#### 4. Änderung des Flächennutzungsplanes „Solarpark Alesrain“, Markt Dirlewang

Frühzeitige Beteiligung der Behörden und Träger öffentlicher Belange gemäß § 4 Abs. 1

## **Bebauungsplan „Solarpark Alesrain“ mit 4. Änd. des Flächennutzungsplanes**

**Bebauungsplan und gleichzeitig Änderung des Flächennutzungsplanes „Solarpark Alesrain“,  
Markt Dirlawang  
Frühzeitige Beteiligung der Behörden und sonstigen Trägern öffentlicher Belange gemäß § 4  
Abs. 1 BauGB**

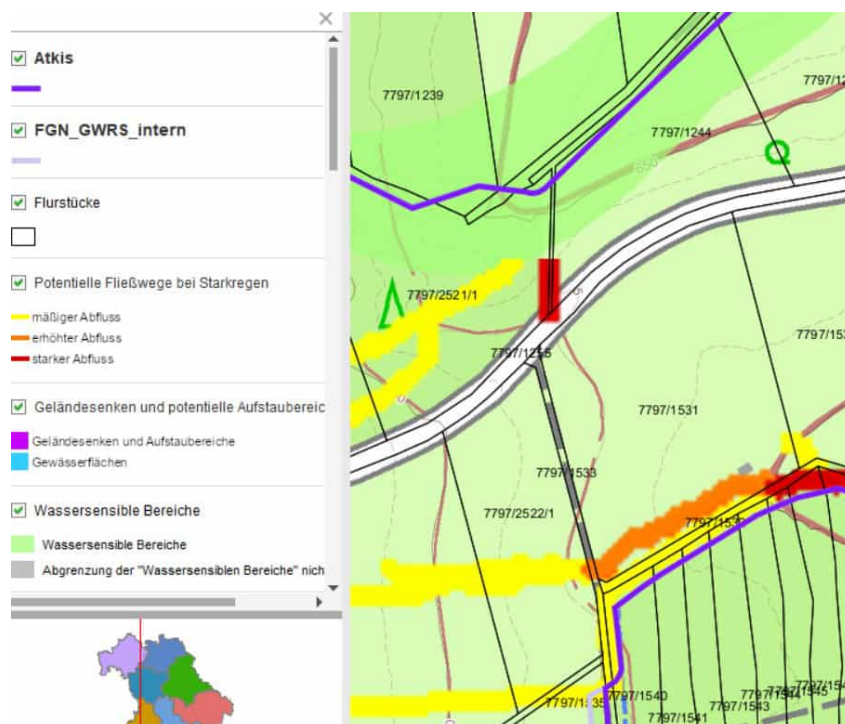
Bei Starkniederschlägen muss zudem in Teil- und in Randbereichen der Fl.-Nrn. 1531 und 2522/1 teils mit mäßigem bis hin zu starkem Abfluss gerechnet werden (siehe Abbildung). Es dürfen im Zuge der Umsetzung des Vorhabens keine Maßnahmen durchgeführt werden, welche eine nennenswerte Abflussveränderung zu Ungunsten Dritter mit sich bringen.
